# **Aménagement d'une centrale photovoltaïque au sol**

Commune de LAMBESC

**Mémoire en réponse à l'avis de la MRAE de la  
Région Provence-Alpes-Côte d'Azur, en date  
du 24 Mai 2024**

**Porteur de Projet :  
SILVERSUN ROQUEROUSSE SAS**

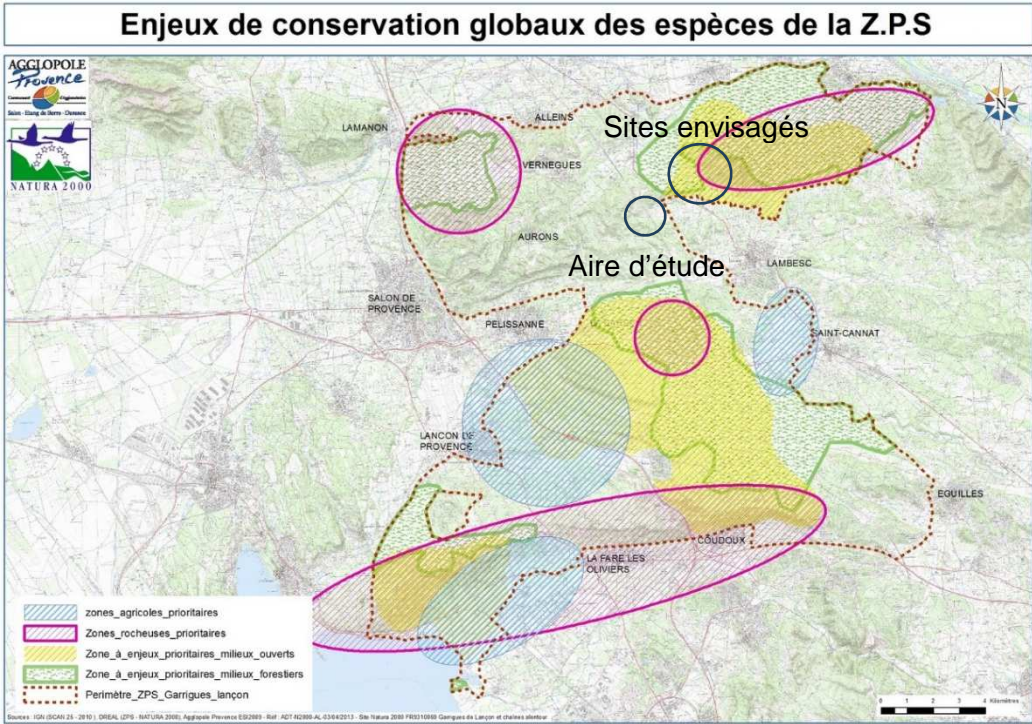
**La MRAe recommande de compléter le périmètre de projet pris en compte dans l'étude d'impact par l'intégration de la bande affectée aux OLD, et du raccordement de l'installation photovoltaïque au réseau électrique public.**

Ainsi, le tracé de raccordement du projet jusqu'au poste source de Lambesc se présente de la manière suivante :

Le raccordement est estimé à une longueur de 6.2 km. Il part d'un chemin goudronné (photo 1) pour arriver au poste de Lambesc (photo 7). Le raccordement suit en totalité des chemins voire les voiries goudronnées sur 2.8 km à la fin du tracé (cf. photos 2, 6 et 5). Une analyse des habitats et des enjeux potentiels des milieux qui seraient touchés par les travaux a été menée. Aucun enjeu particulier n'a été identifié. Des lignes électriques aériennes longent le tracé sur une partie du linéaire, impliquant des entretiens réguliers des bas-côtés. Le tronçon représenté sur la carte 1/3 du tracé suit des chemins de terre, et est entouré de garrigues ou de pinèdes (cf. photo 4). La photo 3 montre une ligne à haute tension qui coupe perpendiculairement le tracé.

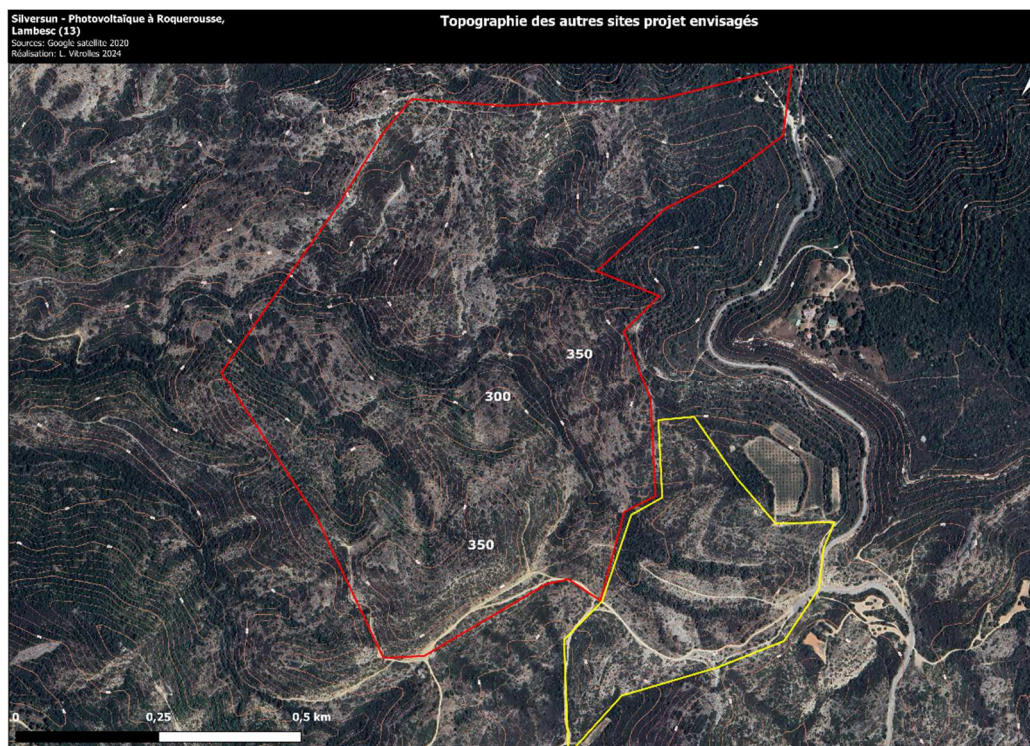
**La MRAe recommande de présenter une étude comparative plus détaillée notamment pour la prise en compte de l'environnement, entre les sites d'accueil potentiels.**

Les autres sites projet envisagés sont localisés à l'Est de l'aire d'étude, toujours dans la ZPS "Garrigues de Lançon et chaines alentours (FR9310069)". En revanche, ils se situent dans des zones à enjeux prioritaires pour les milieux rocheux, forestiers et ouverts.

De plus, les sites sont beaucoup plus vallonnés ce qui entrainerait des travaux plus conséquents pour la mise en place du parc et une dénaturation importante des milieux et une altération des ruissellements.

Ainsi, ces deux autres sites initialement pressentis se trouvent au sein d'une matrice beaucoup plus naturelle que la variante finalement choisie. Si le parc photovoltaïque était implanté au sein de l'un de ces sites, cela entrainerait :

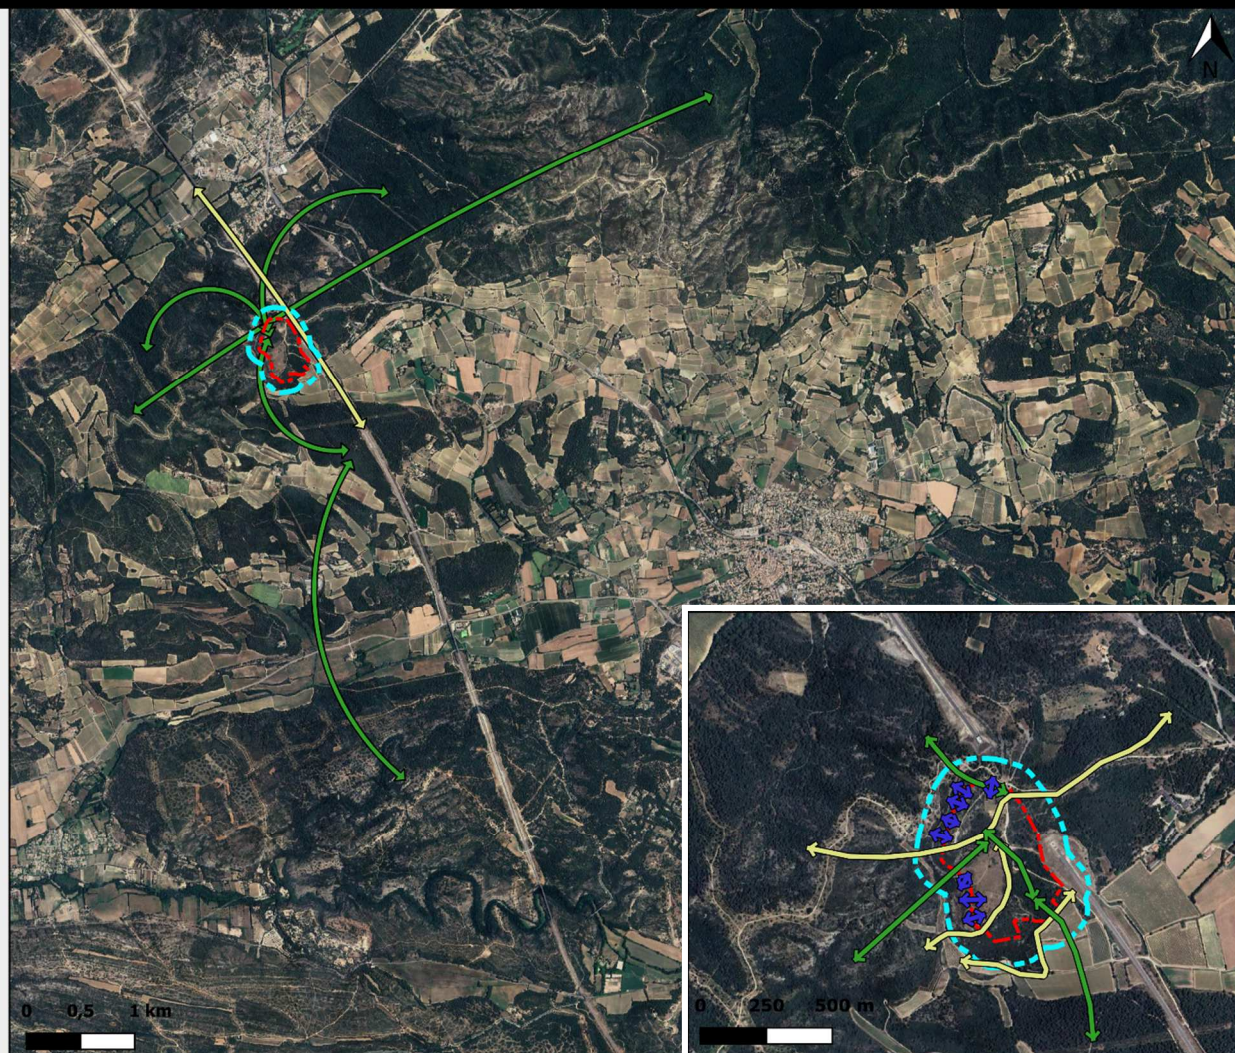
La MRAe recommande d'identifier et de cartographier précisément l'ensemble des continuités écologiques présentes sur le site de projet, en explicitant leurs fonctionnalités.

*La carte des continuités écologiques présentée page suivante permet d'illustrer, à la fois sur une large échelle et également centrée sur la zone projet, les corridors écologiques de chasse et de transit des chiroptères et des oiseaux*

Le Maitre d'Ouvrage a donc réalisé deux nouvelles prises de vue depuis le Grand Puëch :

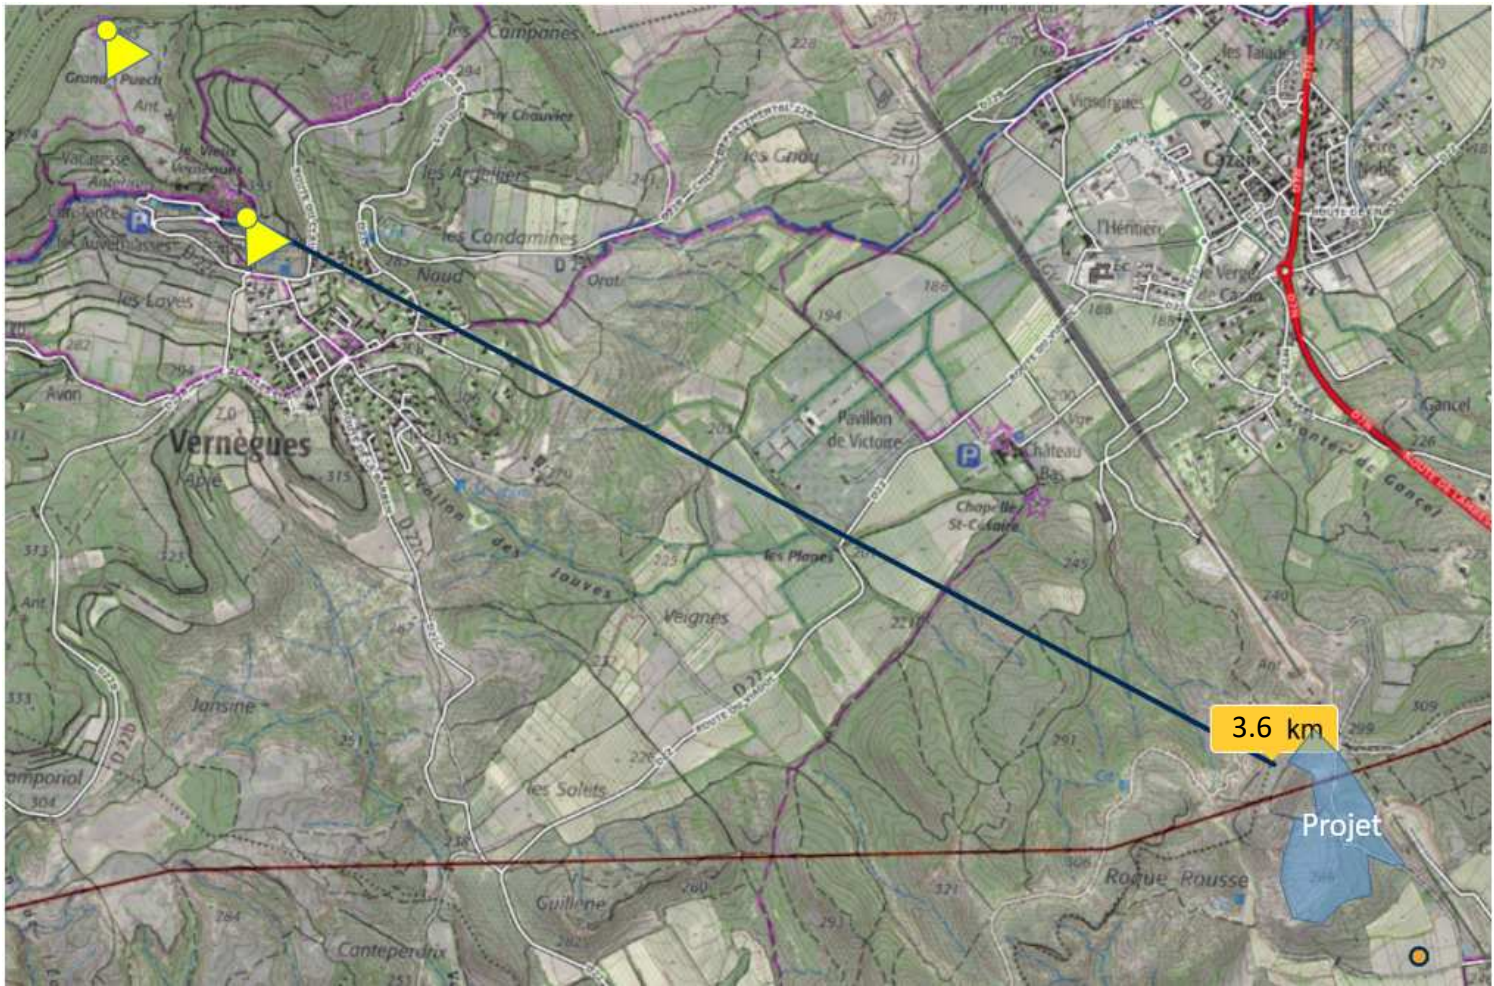
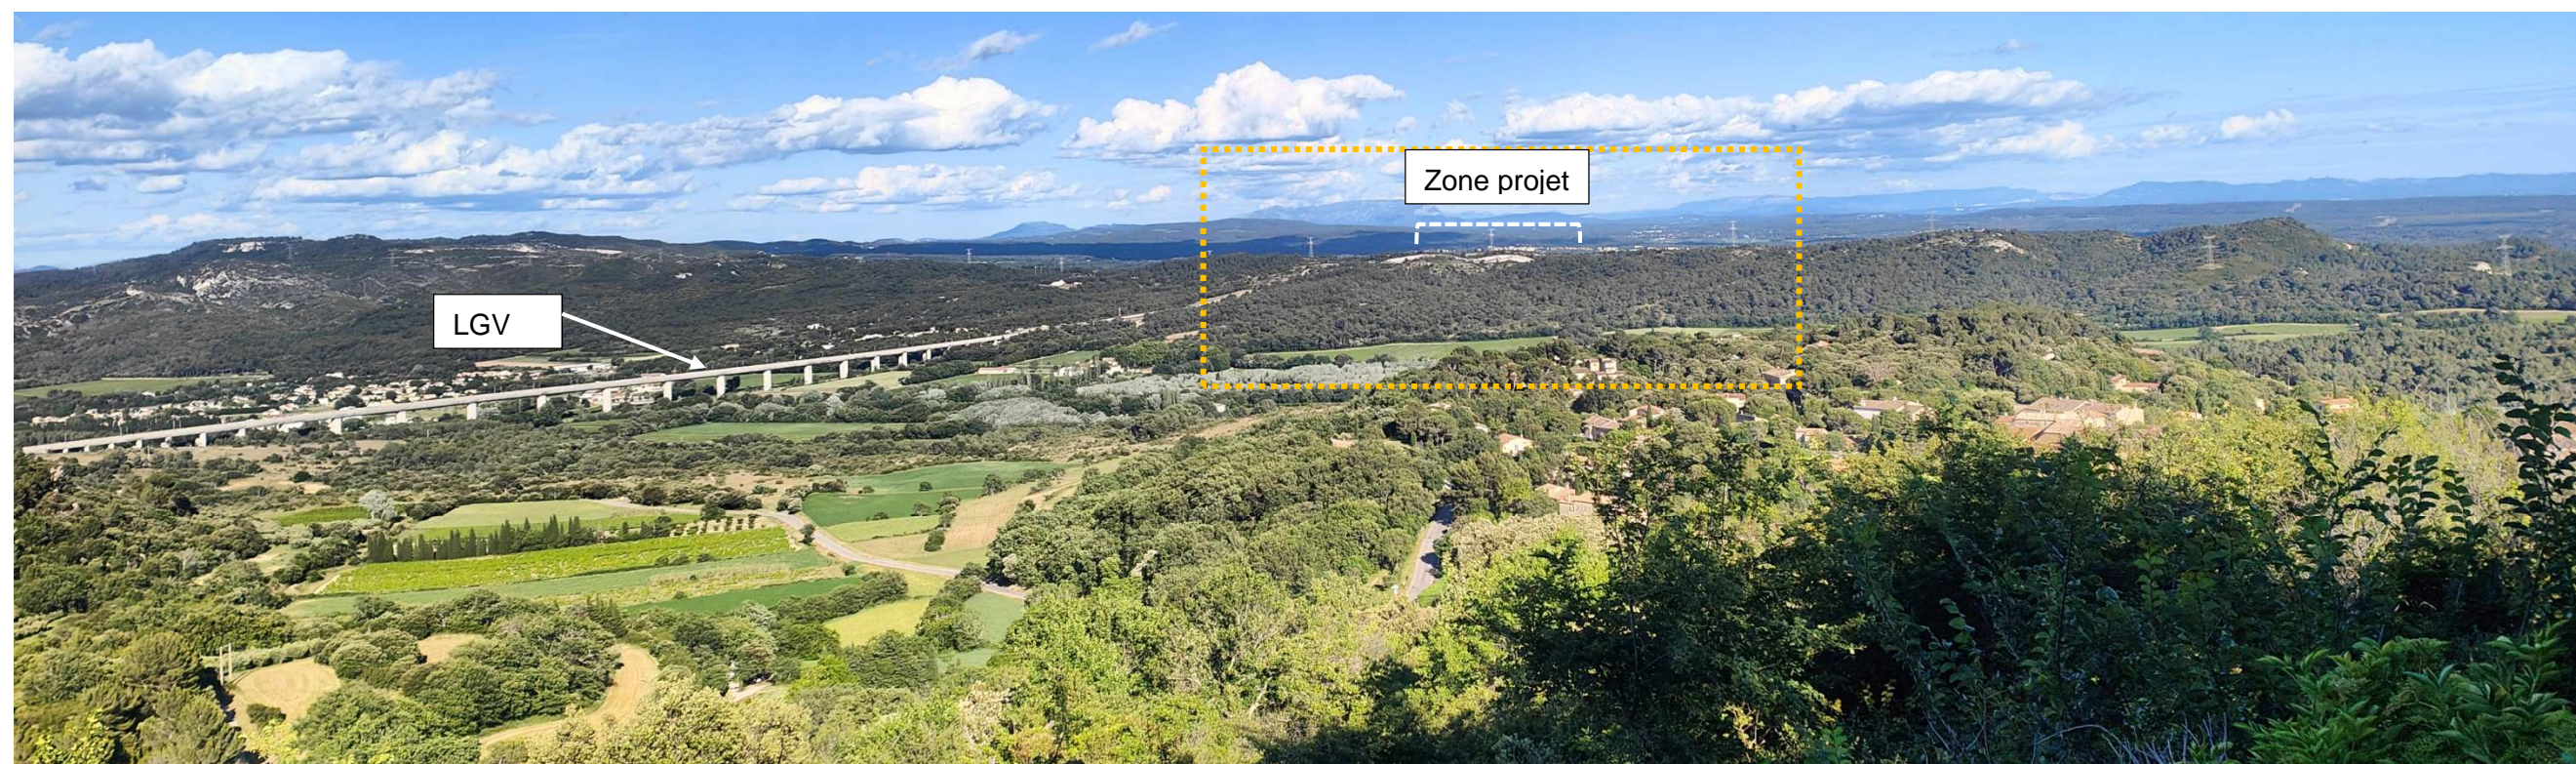
La MRAe recommande de préciser les perceptions résiduelles du site photovoltaïque aménagé, notamment depuis le Grand Puëch et le site inscrit du Vieux Vernègues, à l'aide de simulations graphiques appropriées.

*Concernant la vue depuis le chemin qui mène au Grand Puëch : la perception de la zone projet avec une focale de 35 mm à cette distance semble encore imperceptible*

*Concernant la vue depuis la table d'orientation (Focale 35) en haut de l'ancien moulin au Grand Puëch, cette dernière ne permet pas non plus de perception sur le projet car la ruine du château de Vernègues et la végétation l'entourant ne permet même d'apercevoir la zone du projet.*

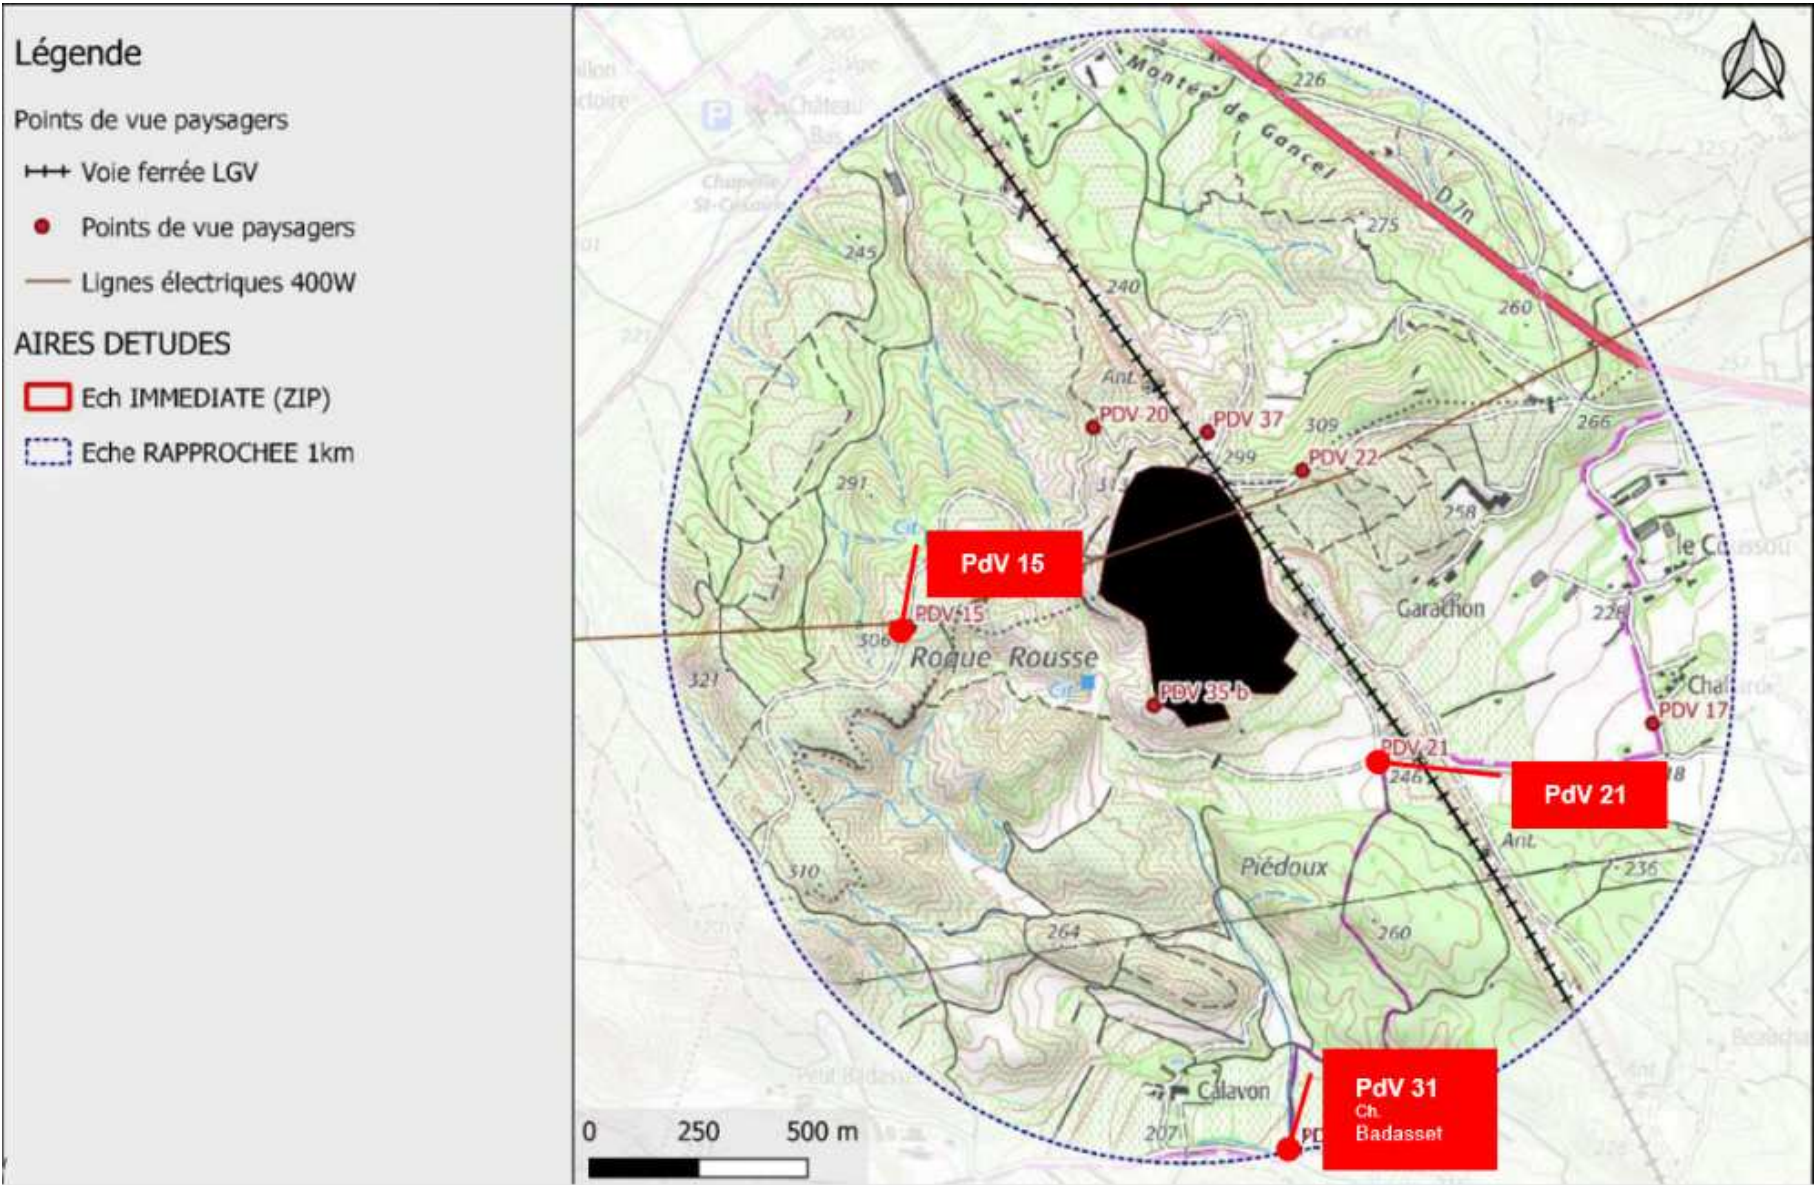
De surcroit, le Maitre d'Ouvrage souhaite répondre précisément à l'observation de la MRAE sur le fait que l'étude ne permettrait pas d'apprécier d'autres cônes visuels dits « sensibles ». Si le Maitre d'Ouvrage reconnaît que la présentation des points de vue aurait pu être faite différemment, il souhaite déjà souligner que le nombre de point de vue traités dans l'analyse du volet paysager est important ; 49 panoramas. Ces panoramas se répartissent sur différentes aires d'études (éloignée ou Grand Paysage / intermédiaire / rapprochée). De surcroit, au-delà d'un état des lieux quantitatif, maximisant les points de vue paysagers, l'analyse des impacts et mesures sur plusieurs points de vue a également été menée de manière qualitative dans l'EiE, notamment au regard de 3 points de vue pertinents, que sont les pdv 15 (500m du site), 21 (~350m du site) et 31 (1 km du site). Les 3 points de vue

3 points de vue particulièrement sensibles ont ainsi été traités, la carte ci-contre reprend leur localisation. Ces points de vue sont repris ci-après dans un format permettant leur pleine compréhension.

Carte présentant mesures boisement  
Extrait EiE page 481

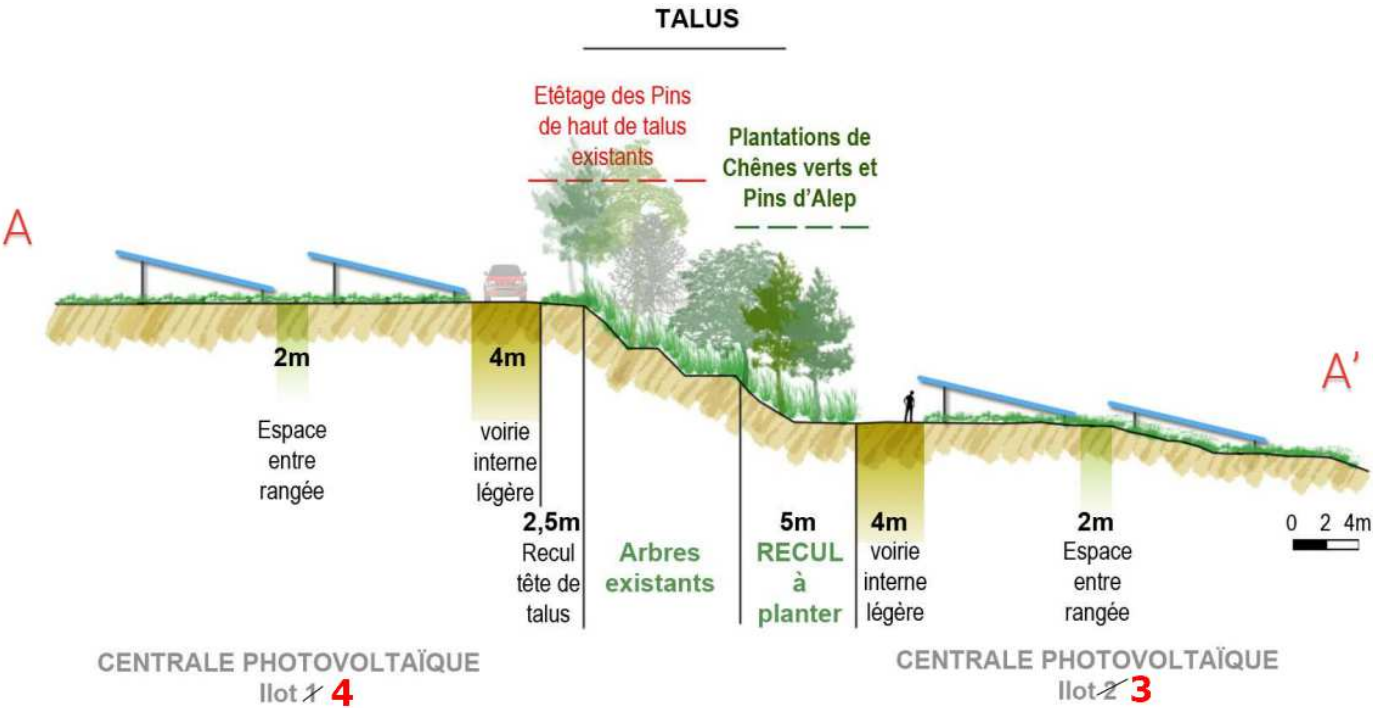
La MRAe recommande le maintien intégral de la trame paysagère existante à l'aide d'un recul approprié des panneaux photovoltaïques par rapport à la tête de talus ; elle recommande également de mieux prendre en compte la topographie marquée du site dans les zones de forte pente des vallons non remblayés entaillant le plateau.

Concernant le maintien intégral de la trame paysagère et plus précisément concernant l'étêtage (« 1/3 à 1/4 de leur hauteur selon les individus ») des pins présents sur la tête de talus de la plateforme, le maitre d'ouvrage se veut rassurant. En effet, effectivement l'étêtage peut présenter un risque d'infection pour l'arbre. Toutefois, le Maitre d'Ouvrage pourra faire réaliser ces opérations sensibles à l'Office National des Forêts de façon à ce que toutes les mesures de précaution soient respectées (méthodologie, période de l'année...) afin de réduire au maximum les risques d'infection au niveau des arbres concernés. Rappelons que l'étêtage envisagé ne serait réalisé que sur les pins les plus en haut du talus de la plateforme.
